PROPONENTE: MARCHISONE ANGELO
SITO DI POIRINO (TO)

STUDIO DI IMPATTO AMBIENTALE

RELAZIONE INTEGRATIVA

Nei capitoli seguenti viene dato puntuale riscontro alle richieste di integrazione formulate dagli Enti e ricevute via PEC con Nota di Protocollo n. 00218769/2025 del 18/12/2025.

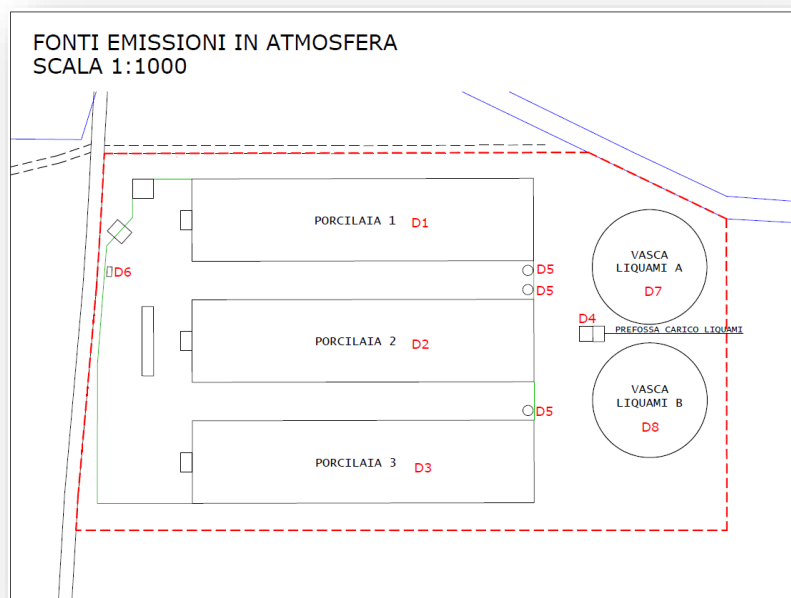
Si concorda con ASL sul fatto che la realizzazione di una importante quinta verde sul perimetro dell'allevamento possa avere significativi effetti mitigativi dell'impatto sui recettori.

All'interno della relazione viene dettagliata la scelta delle specie arboreo-arbustive e la loro dimensione a messa a dimora.

Si evidenzia che la nuova progettazione delle quinte verdi ne aumenta considerevolmente l'estensione e la conseguente efficacia mitigativa.

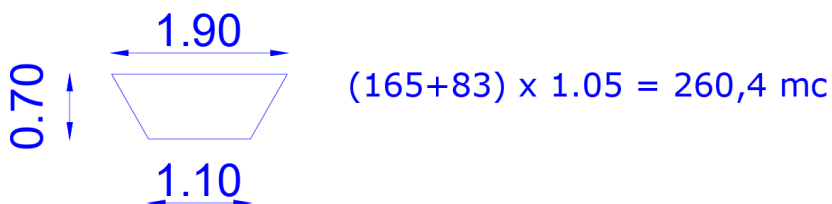
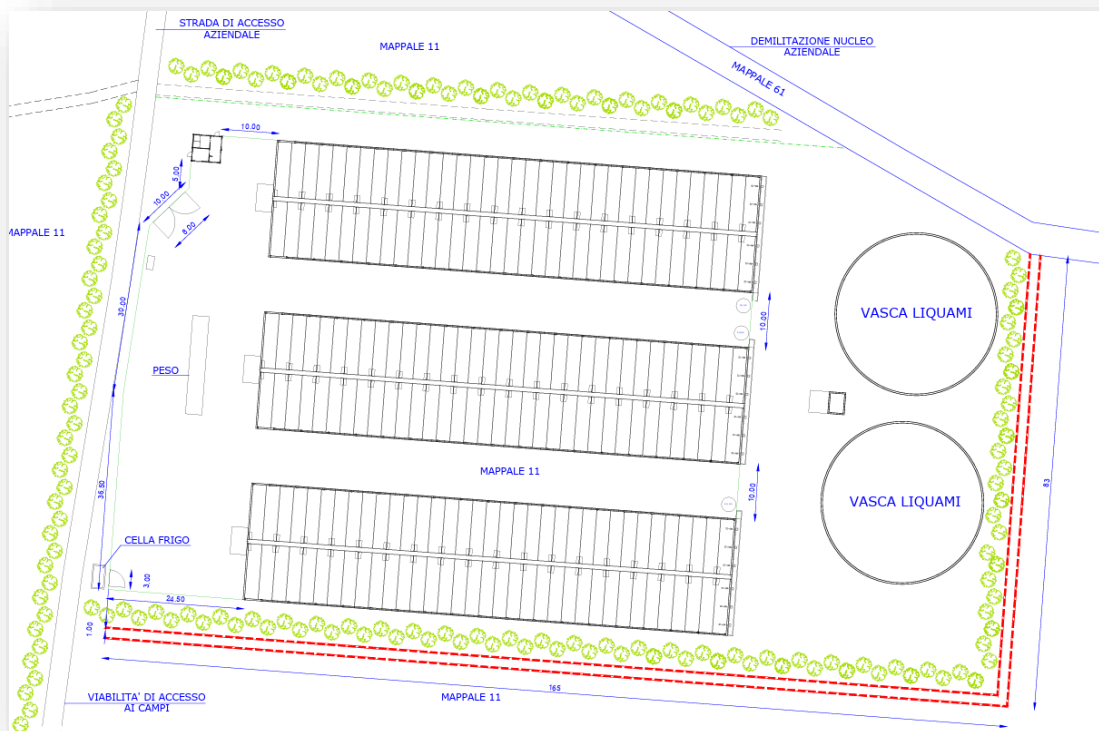
Il calcolo effettuato evidenzia la necessità di gestire le acque ricadenti sul sito al fine di regolare il deflusso verso il Rio. In merito si evidenzia che fra il sito di progetto e il Rio Sevado si sviluppa un'area di oltre 32000 m² in conduzione all'azienda Scrivente. L'area è ordinariamente gestita a prato, oltre alla presenza di una fascia boscata ripariale che sarà fortemente rafforzata con gli interventi compensativi previsti a progetto. Nell'immagine seguente si riporta un'indicazione dell'area.

Come già previsto dal Dott. Geol. Luca Coccolo l'area a prato e a fascia boscata/siepe campestre potrà assolvere alla funzione di area di laminazione. Un volume di invaso calcolato di 250 m³ circa, rapportato a circa 32000 m² di area comporta uno strato di acqua laminata di 0,8 cm, ampiamente compatibile con la coltivazione del prato.

In aggiunta, se necessario, la Scrivente è disponibile a realizzare un fossato in terra lungo la siepe mitigativa prevista verso il Rio e nelle adiacenze delle vasche. Nelle immagini seguenti si riportano la sezione ed il percorso previsti.

Il fossato potrà accumulare l'eccesso idrico rallentando il deflusso delle acque verso il Rio.
